设计修改通知便函

建设单位	三明市城市建设发展集团有限公司			主送单位	建设单位					
工程名称	三元区第三实验小学1#楼			抄送单位	质检 监理 施工单位					
工程编号	J2019-22-1			发文日期	2021年6月					
更改理由	1. 原设计图纸错、漏、碰、缺的更正。 2. 原设计计算的更正。 3. 原构造设计的改进或完善。 4. 其它工种设计人员要求配合更改。 5. 地质条件与原资料有出入造成的修改。 √ 6. 建设单位要求更改。 √ 7. 施工单位要求更改。 8. 施工条件变化。 9. 施工图审查意见。									
变更内容	因现场施工完成后实际情况，经测绘发现与设计图纸不符，出具如下变更： 负一层平面图中，7轴至8轴交D轴挡土墙增厚0.15米，不计容减少1.710m²。  变更前  变更后									
福建东南设计集团有限公司	审 定	曾杰		项目负责	王明奕		设 计	陈有贤		建 筑
	审 核	王明奕		专业负责	王明奕		校 对	陈玉玲		A1

变更前三层局部平面图

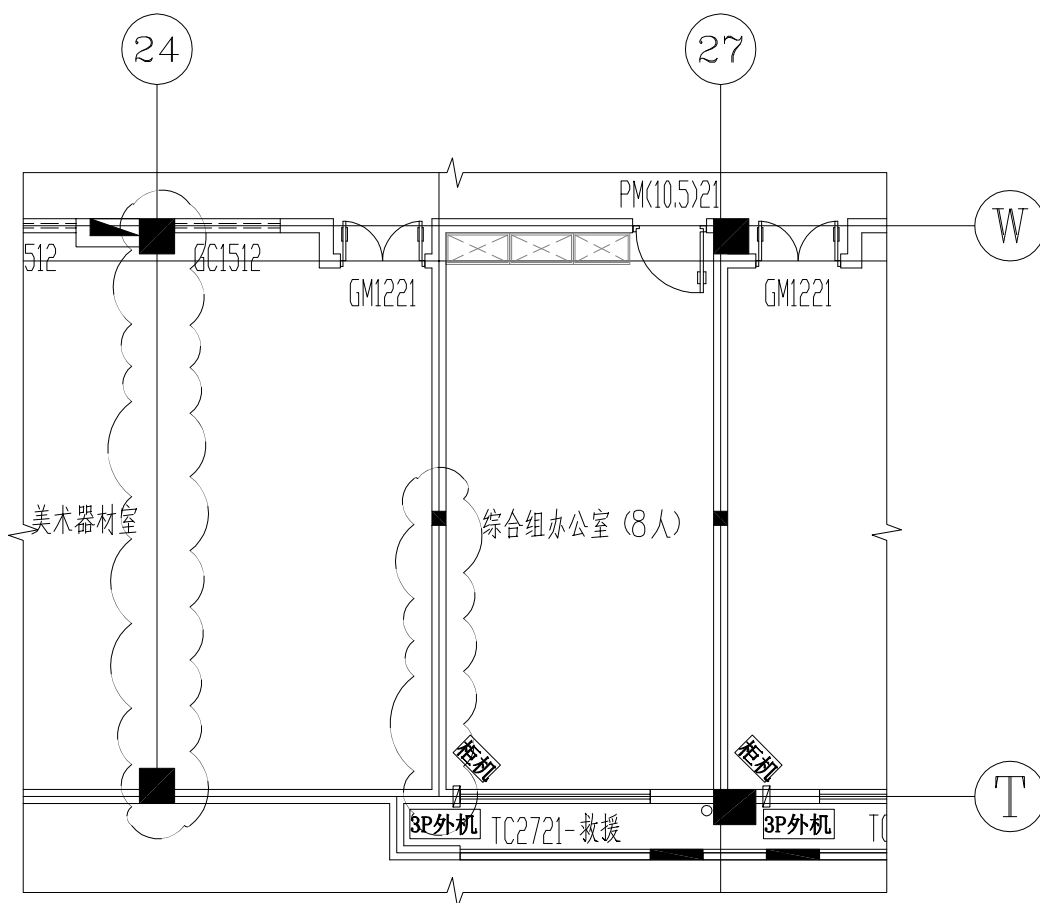
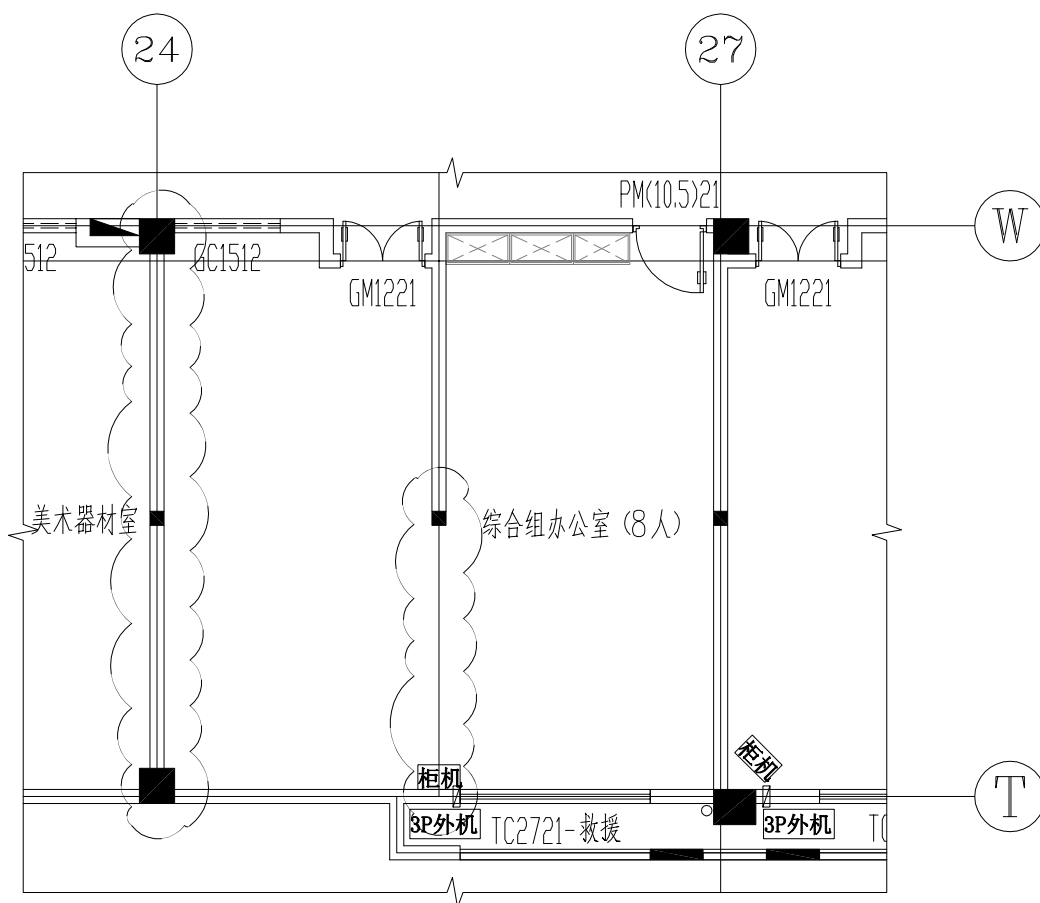
因现场施工完成后实际情况，经测绘发现与设计图纸不符，出具如下变更：
25轴交T轴至W轴内部调整。

变更后三层局部平面图

变更前五层局部平面图

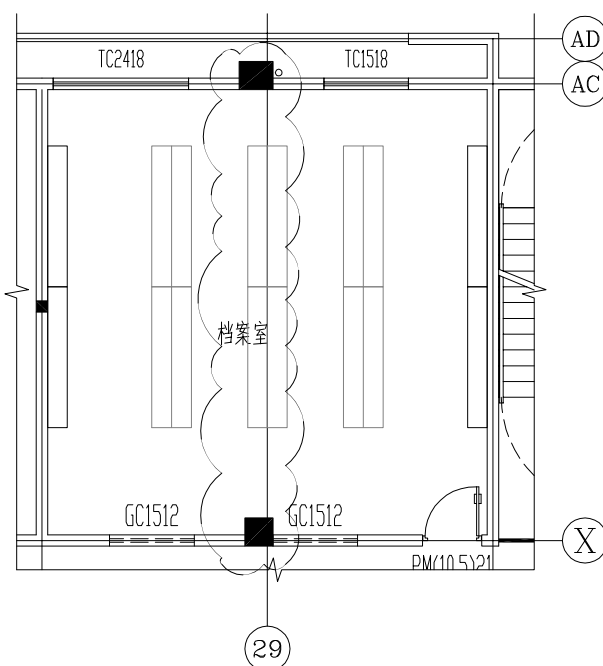
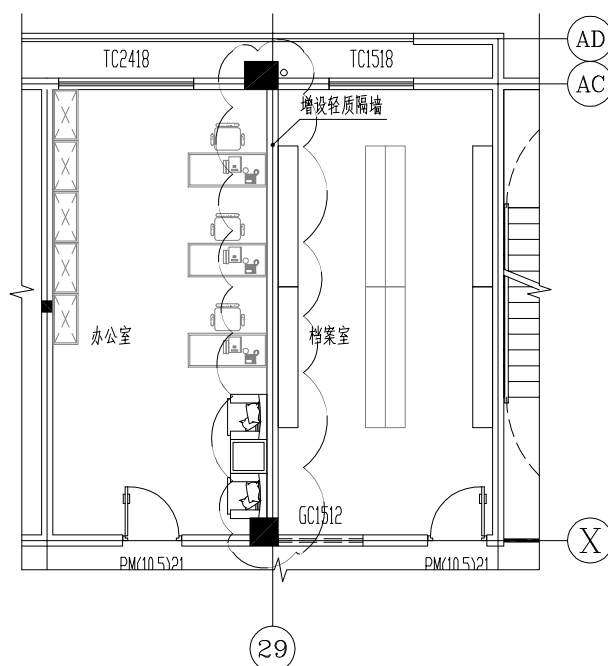
因现场施工完成后实际情况，经测绘发现与设计图纸不符，出具如下变更：
25轴至29轴交T轴至AC轴内部调整。

变更后五层局部平面图

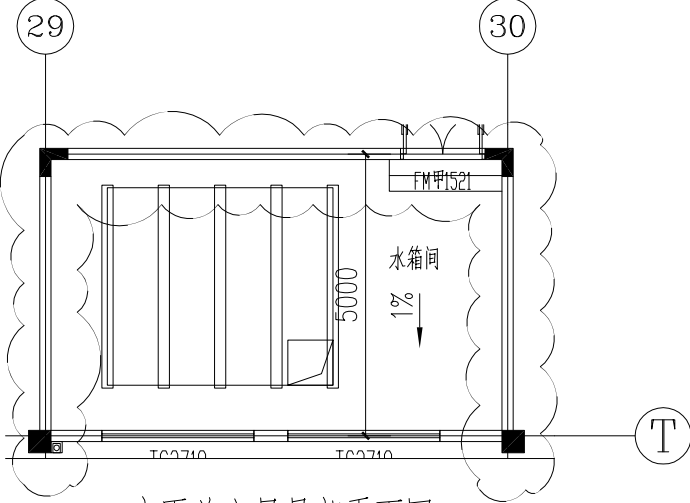
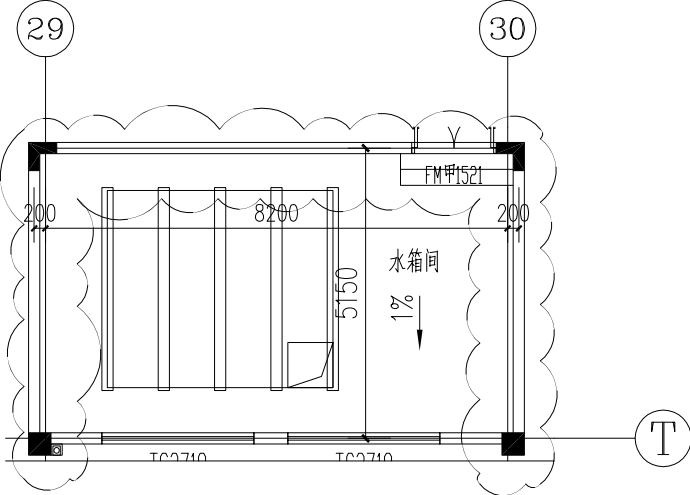
建设单位	三明市城市建设发展集团有限公司		主送单位	建设单位	
工程名称	三元区第三实验小学1#楼		抄送单位	质检 监理 施工单位	
工程编号	J2019-22-1		发文日期	2021年6月	
更改理由	1. 原设计图纸错、漏、碰、缺的更正。 2. 原设计计算的更正。 3. 原构造设计的改进或完善。 4. 其它工种设计人员要求配合更改。 5. 地质条件与原资料有出入造成的修改。 √ 6. 建设单位要求更改。 √ 7. 施工单位要求更改。 8. 施工条件变化。 9. 施工图审查意见。				
变更内容	因现场施工完成后实际情况，经测绘发现与设计图纸不符，出具如下变更： 29轴至30轴交T轴至W轴水箱间，北侧墙体向外侧位移0.15米，东西两侧墙体向外位移0.2米，面积增加3.4平方米。  变更前六层局部平面图  变更后六层局部平面图				
福建东南设计集团有限公司	审 定	曾杰	项目负责人	王明奕	设计
	审 核	王明奕	专业负责	王明奕	校 对
					陈玉玲
					邱梅胜
					邱子凡
					A5

附图03

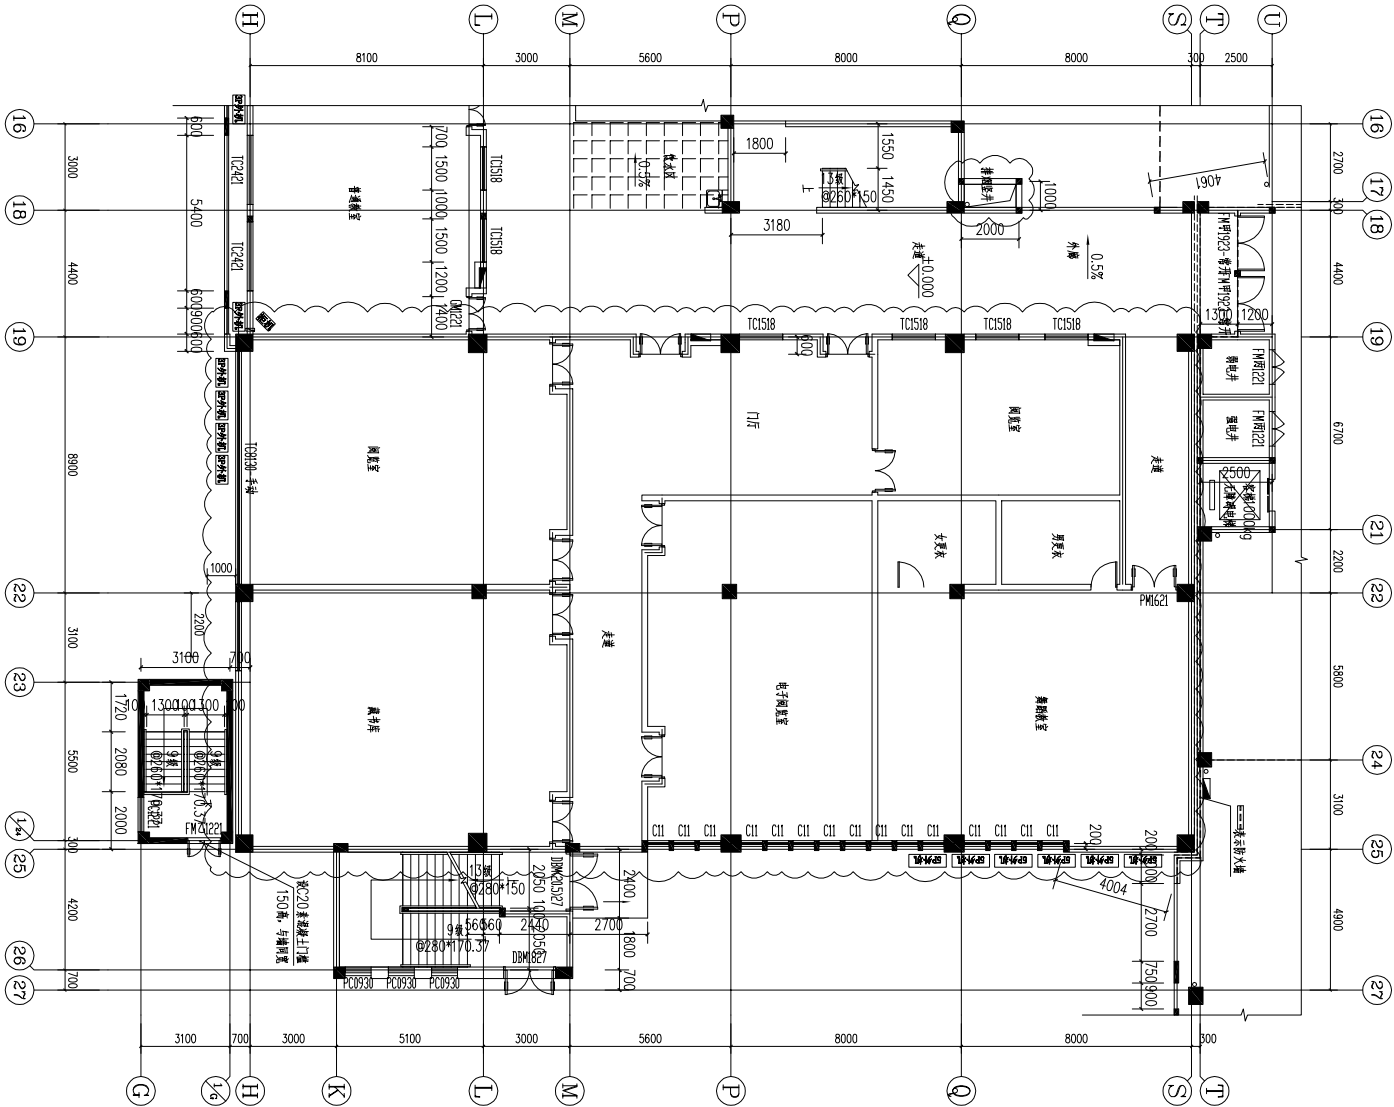
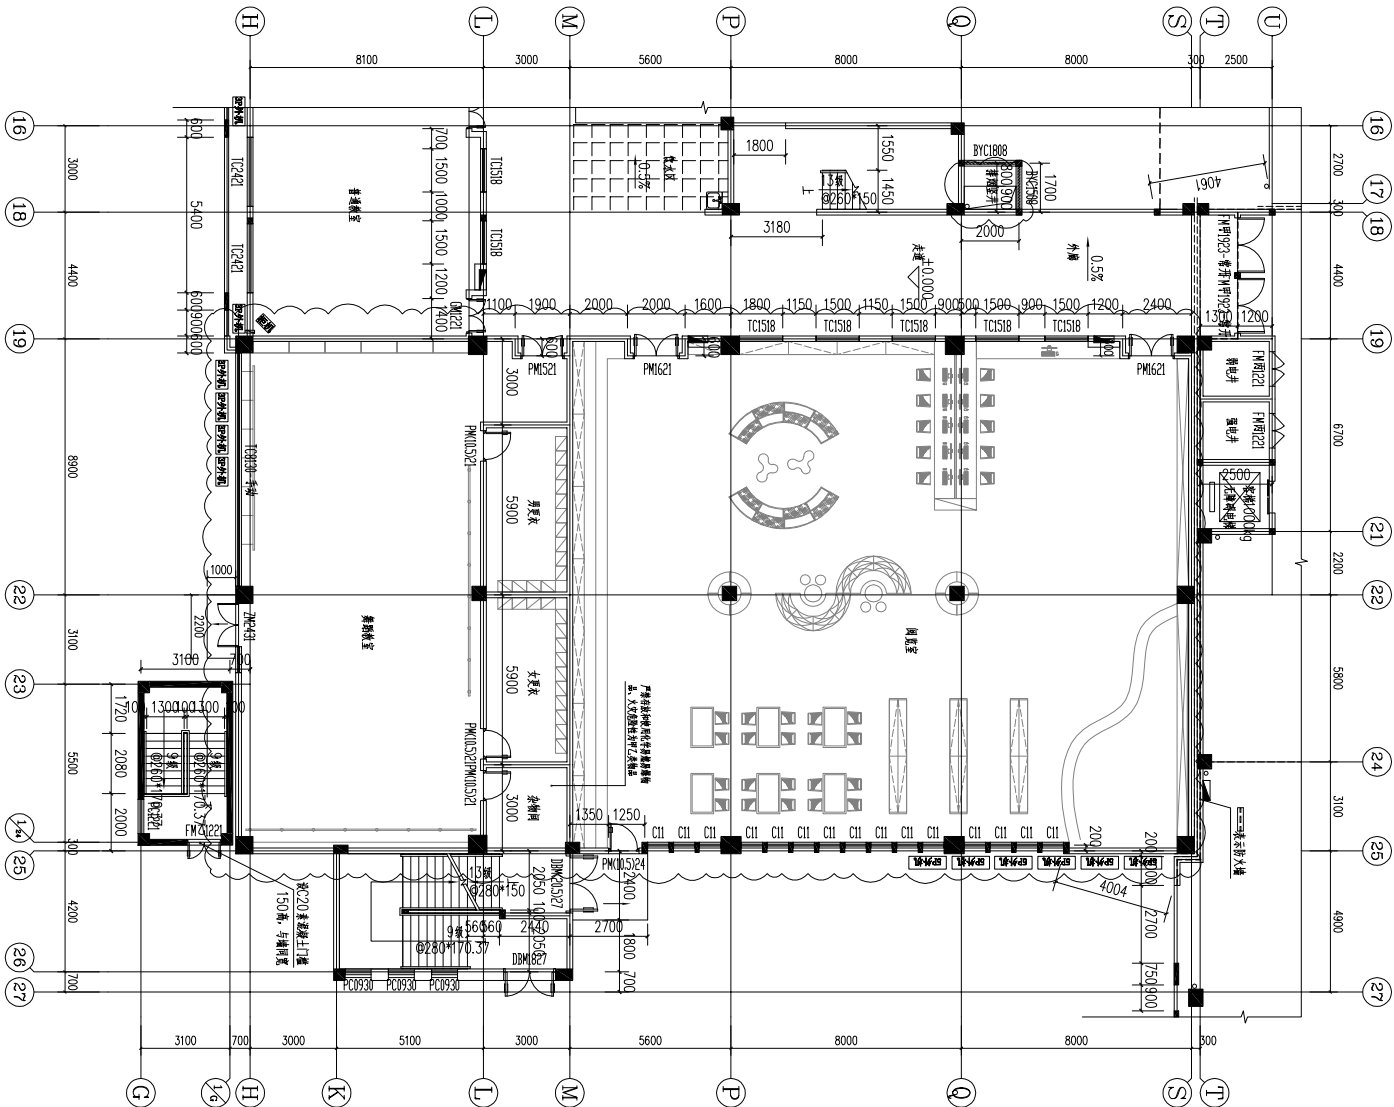
建设单位	三明市城市建设发展集团有限公司				主送单位	建设单位			
工程名称	三元区第三实验小学1#楼				抄送单位	质检 监理 施工单位			
工程编号	J2019-22-1				发文日期	2021年6月			
更改理由	1. 原设计图纸错、漏、碰、缺的更正。 2. 原设计计算的更正。 3. 原构造设计的改进或完善。 4. 其它工种设计人员要求配合更改。 5. 地质条件与原资料有出入造成的修改。 √ 6. 建设单位要求更改。 √ 7. 施工单位要求更改。 8. 施工条件变化。 9. 施工图审查意见。								
变更内容	因现场施工完成后实际情况,经测绘发现与设计图纸不符,出具如下变更: 负一层平面图中: - AD轴至Y轴交24轴内部墙体调整,综合楼计容面积增加0.855m²; 21轴交U轴客梯右侧墙体增厚0.15米; 21轴至24轴交V轴内部墙体调整,地下室不计容面积增加50.183m²; 24轴至29轴交AC轴至AF轴内部墙体调整,消防水泵房不计容面积增加16.815m²; 24轴交Y轴至V轴内部墙体调整,其中配电房计容面积减少67.85m²; 22轴至24轴交R轴至V轴墙体取消,增设2个车位; 29轴至32轴交P轴至AG轴墙体增厚0.1米; 29轴至30轴交T轴至P轴车位调整; 变更图纸详附图01、02. 一层平面图中: 19轴至25轴交1/G轴至S轴内部调整; 18轴交Q轴排烟竖井调整,计容面积增加3.582m²; - 艺体楼走道取消且增设门洞,计容面积减少1.140m²,教学楼计容面积增加1.140m². 变更图纸详附图03.								
福建东南设计集团有限公司	审 定	曾杰		项目负责	王明奕		设 计	陈作贤 郭梅胜	建 筑
	审 核	王明奕		专业负责	王明奕		校 对	陈玉玲 陈子凡	A2
